Nahrazení napínacích kladek 531 0069 10 a 531 0071 10 kladkou 531 0250 10

531 0250 10

LuK 0018

Obrázek 1: Znázornění náhrady

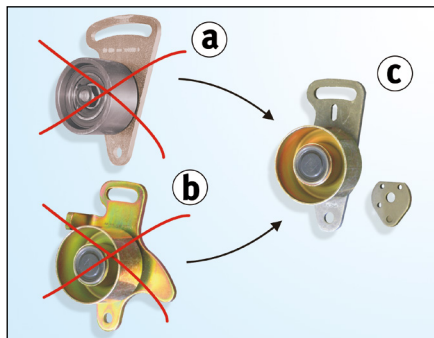
- a) Napínací kladka 531 0071 10
- b) Napínací kladka 531 0069 10
- c) Napínací kladka **531 0250 10**

Obě napínací kladky **531 0069 10** a **531 0071 10** se již **nedodávají** a byly nahrazeny na napínací kladkou **531 0250 10** (viz **obrázek 1**).

Napínací kladka **531 0250 10** sestává ze dvou částí:

- napínací kladka s držákem
- distanční destička

Obrázek 2: Přehled pohonu

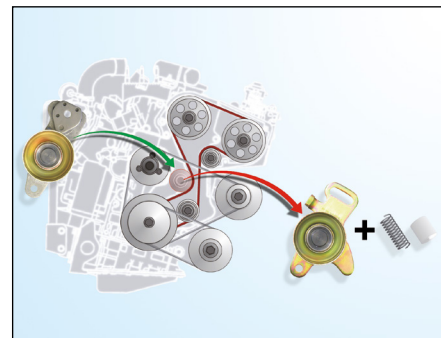
1. Motor nastavit do správné pozice odpovídající údajům výrobce
2. Demontovat starou napínací kladku (pružina a pouzdro již **nebudou** potřebné)
3. Namontovat novou napínací kladku (staré šrouby lze opět použít)
4. Ozubený řemen napnout pomocí určitého nářadí
5. Upevňovací šrouby utáhnout podle údajů výrobce
6. Klikovou hřídel ručně otočit o dvě otáčky ve směru otáčení motoru
7. Napnutí ozubeného řemene překontrolovat vhodným měřicím zařízením a případně napnutí řemene korigovat (opakovat kroky 4 až 6)
